# ノーヒューズ遮断器 仕様変更のお知らせ

\_\_\_\_\_ ノーヒューズ遮断器 NF125-UV

扱	Α	日付	2024年4月	<b>供</b> 夕	   ノーヒューズ遮断器 仕様変更のお知らせ	
整理番号	山-1610	三菱電標	機(株)福山製作所	111-12	ノーヒュース遮断器 仕様変更のお知らせ

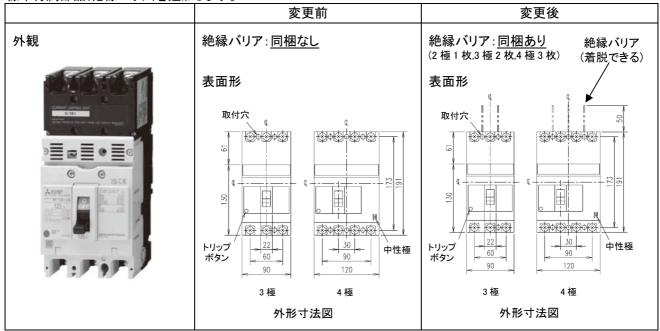
標準付属部品(絶縁バリア)を追加します。

構成部品の生産中止に伴い、他シリーズとの仕様統一による生産性向上、ならびに、端子カバーやその他の絶縁処理を施していない場合の絶縁強化のため仕様変更します。

※絶縁バリアを同梱する遮断器は、絶縁バリアを取り付けの上、ご使用をお願いします。
